Informe Consolidado de Solicitud de Aclaraciones, Rectificaciones y/o Ampliaciones Complementario a la Declaración de Impacto Ambiental del Proyecto “Nueva Línea 110 kV Cerrillos - Atacama Kozán”

Nombre del Titular : Empresa Eléctrica Cordillera SpA
Nombre del Representante Legal : Jose Ignacio Lois
Dirección : Avenida Tajamar 183

El presente Informe Consolidado de Solicitud de Aclaraciones, Rectificaciones o Ampliaciones a la Declaración de Impacto Ambiental del proyecto “Nueva Línea 110 kV Cerrillos - Atacama Kozán”, contiene las observaciones generadas en virtud de la revisión de la Adenda.

Fuente: elaboración propia basada en archivo KMZ del Anexo 1.6 de la Adenda

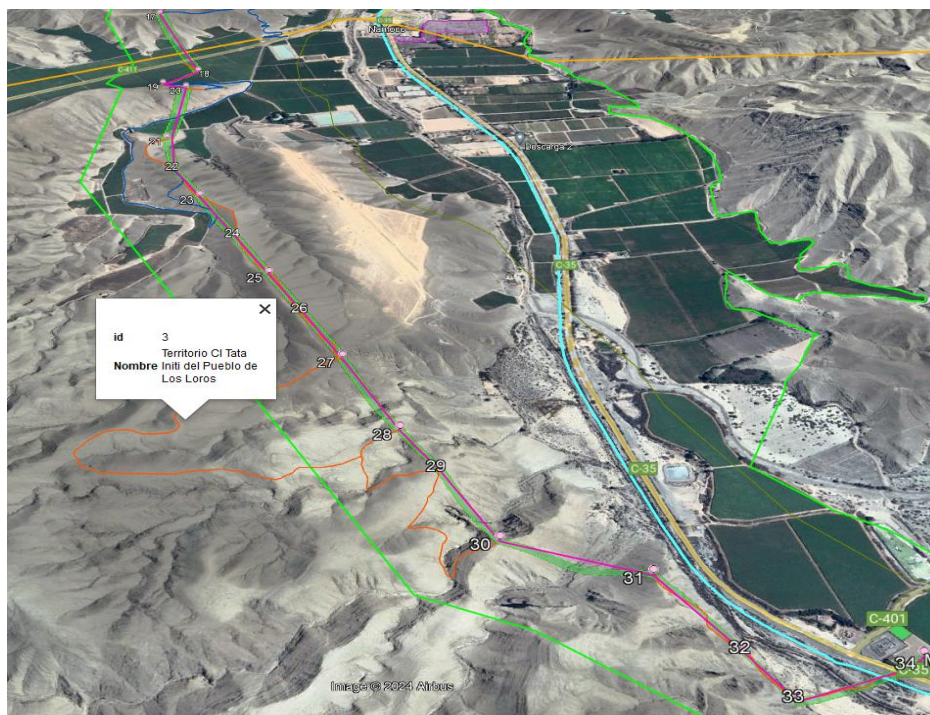
Sin perjuicio de lo señalado por el Proponente en su Adenda, se informa que tras la revisión de los antecedentes el archivo KMZ del Anexo 1.6 de la Adenda, se observa una zona de uso territorial de la Comunidad Indígena Colla Tata Inti del Pueblo de Los Loros, que atravesaría las torres N°27 a N°30 de la LAT.

Se solicita al Proponente complementar con información de Fuentes primarias y/o secundarias, sobre usos territoriales que presenta la Comunidad Tata Inti del Pueblo de Los Loros en este sector de la LAT, torres N°27 a N°30, y donde se proyectan la creación de caminos para la construcción de la LAT, y a partir de ello, actualizar su análisis de descarte de impacto conforme lo dispuesto en el Artículo 7 del RSEIA.
